改善箇所説明図

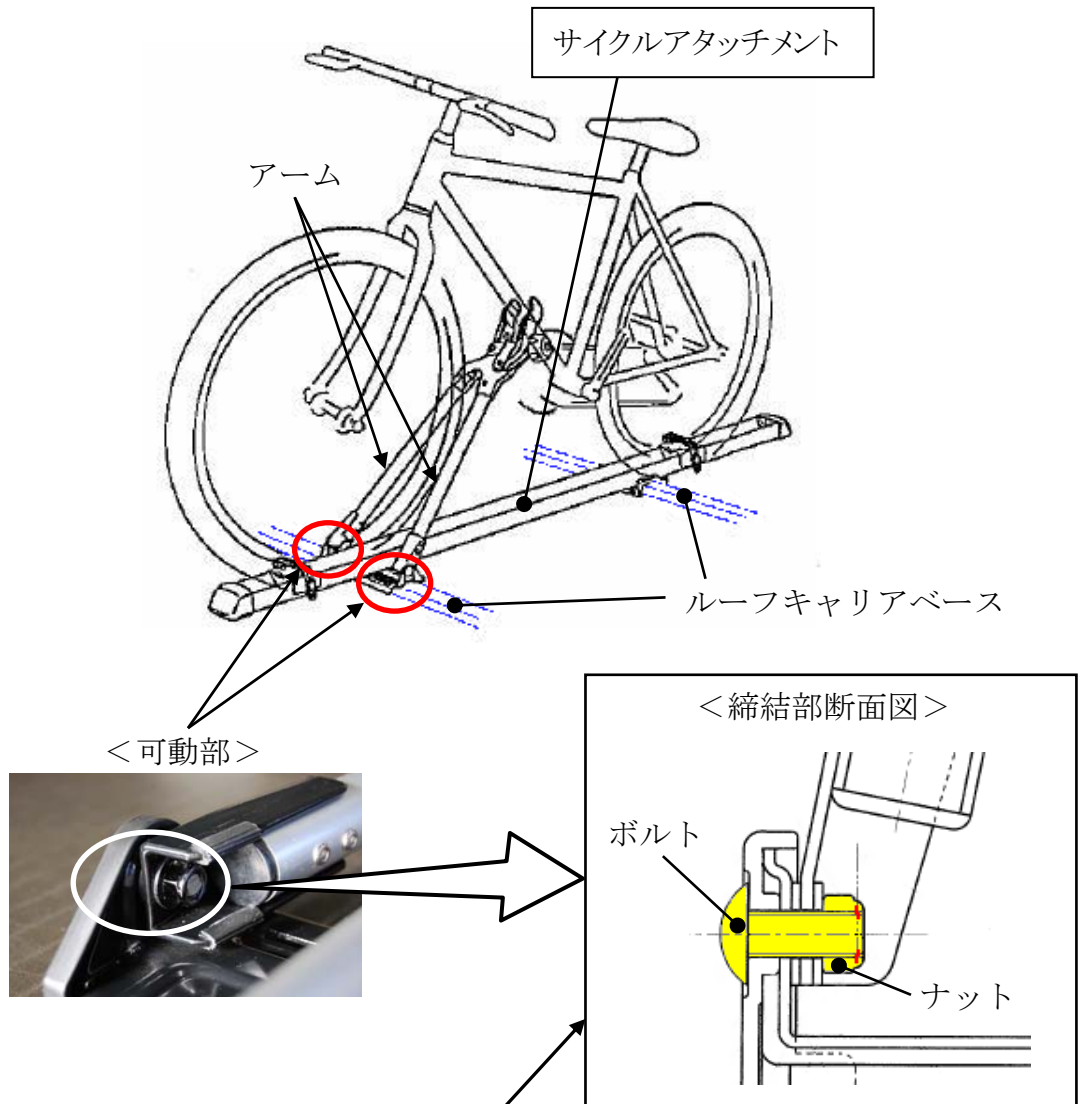
基準不適合発生箇所

後付け用品のサイクルアタッチメントにおいて、自転車を支持するアームの可動部の製造ばらつきにより、可動部締結ナットのゆるみ止めが機能しないものがある。そのため、そのまま使用を続けると走行時の振動等でボルトとナットが脱落し、アームが支持点を失って自転車を支えられなくなるおそれがある。

改善内容

後付け用品が対象であることを確認し、該当する場合には、サイクルアタッチメントを対策品に交換する。
